CIRCULAR CON Y SIN CONSULTA N° 4
LICITACIÓN PÚBLICA ADIF N° 34/2017

**“PUESTA EN VALOR Y AMPLIACION DE LA ESTACION
TERMINAL RETIRO - LÍNEA SAN MARTIN”.**

TITULO NUEVO EDIFICIO OPERATIVO - ARQUITECTURA - ACLARAT						
OBRA AMPLIACIÓN, MEJORAMIENTO Y ADECUACIÓN ESTACIÓN RETIRO - LINEA GRAL						
AREA	LINEA	ESTACION	SEC	TIPO	DT	NUMERO
OC	SM(A)	00	AR	DT

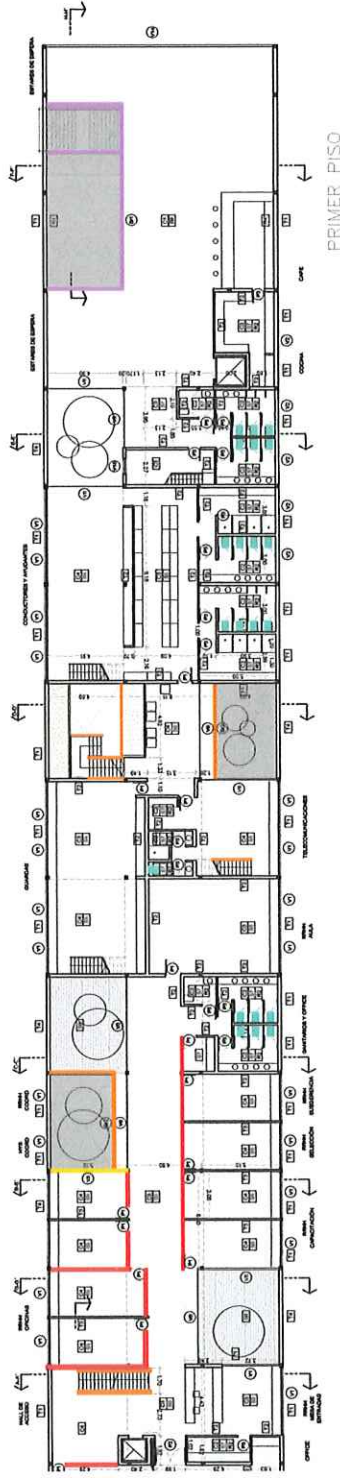
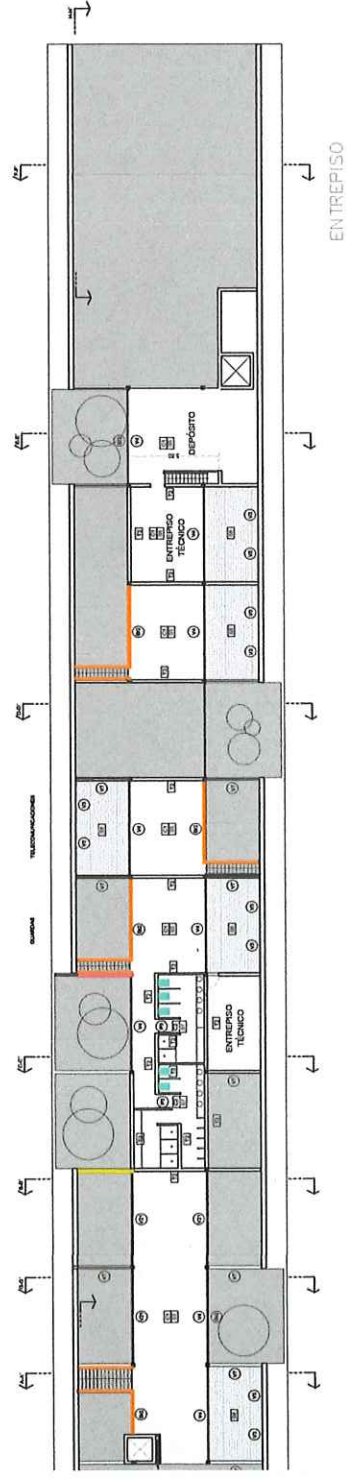
En base a la siguiente imagen, proveniente de la planta del 1°P del NUEVO EDIFICIO OPERATIVO, entendemos que falta aclarar que cierre le corresponde a los locales señalizados; ya que no aparece referencia respecto, a diferencia de otros locales o carpinterías. Por favor aclarar.

En la documentación nos encontramos con un mismo detalle dibujando las barandas de dos maneras, dependiendo el archivo. Solicitamos si pueden aclarar si corresponde el Detalle A o e' Detalle B; ya que en uno se presenta una baranda de tres cables y tensores, y en el otro vidrio templado de 10mm.

Se solicita indicar a qué tipo de carpintería/cerramiento corresponden los sectores marcados.

En los sanitarios públicos de la obra, no se comprende cuando aplica c/u de los siguientes. ya que en plano figuran con bloques o dibujo rectangular.

Corresponde a cerramientos de oficinas, materializado mediante Paños fijos de aluminio anodizado Línea Módena color negro, paneles de vidrio multilaminados de

4+5 mm. Ver detalle que se adjunta, se deberán cotizar 125m2 Ver lamina adjunta OC-SM(A)-00-AR-DT-001-B

Se encuentran indicadas en detalle adjunto, ver lamina OC-SM(A)-00-AR-DT001-B referencia 5.1.10.6. y 5.1.10.10.

Las mismas se encuentran representadas Ver lamina OC-SM(A)-00-AR-DT-001-B adjunto

5.1.10.6	Provisión e Instalación de Inodoro Pedestal corto - Tapa de MDF laqueado blanco (sanitarios públicos) corresponde a vestuarios	u	26,00
5.1.10.10	Provisión e Instalación de Mingitorio mural Antivandálico de Acero Inoxidable (sanitarios públicos): tipo CAAGUAZU o de equivalente calidad y características.	u	12,00
